Permis de construire pour une maison individuelle et/ou ses annexes

DEMANDE N°PC 71150 25 00024, déposée le 02/10/2025

Pour : construction d'une maison individuelle.

Objet : préconisations pour le PC 071 150 25 000024 sur Crêches-sur-Saône

Préconisation pour la construction d'une maison individuel situé rue des Jean Meuniers

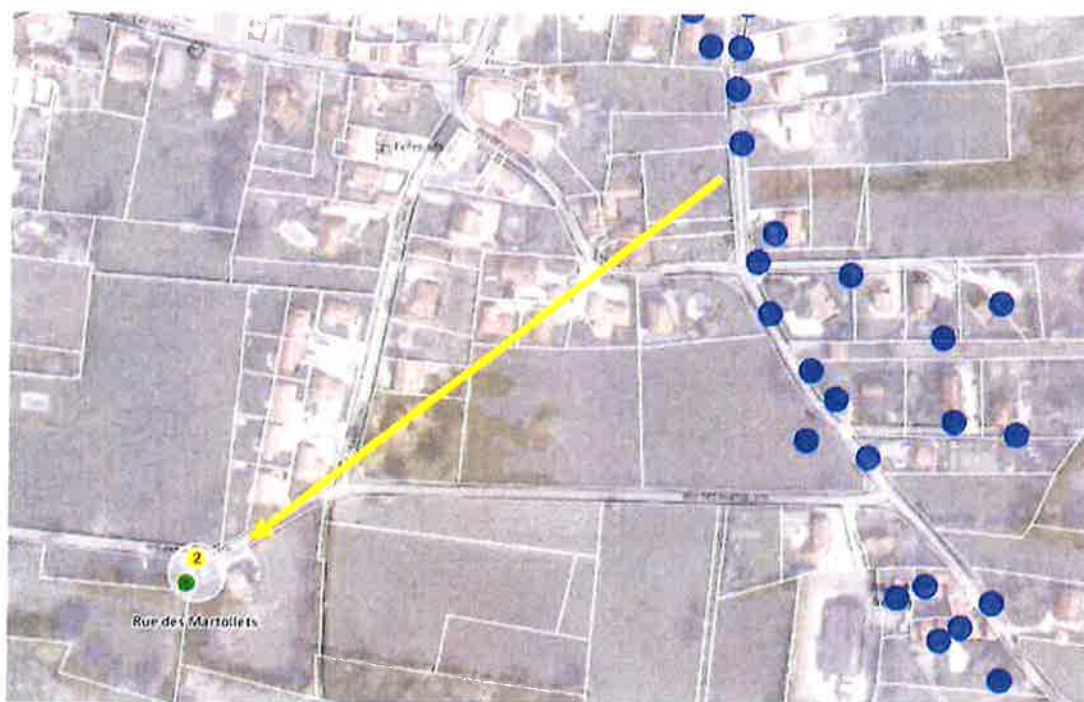
Les déchets recyclables en verre (flux « vert »), les emballages et papiers (flux « jaune ») devront être déposés dans les points d'apport volontaire disponibles sur le territoire de l'agglomération. Le point le plus proche est situé rue des Martollets à Crêches-sur-Saône.

Le bac, à la charge des usagers, devra répondre à la norme XP H96-114 et être sorti en bordure de rue. Il conviendra de prévoir un espace de présentation, accessible et hors voie de circulation.

Dépose du tri : Verre + papiers et emballages en mélange au point d'apport volontaire
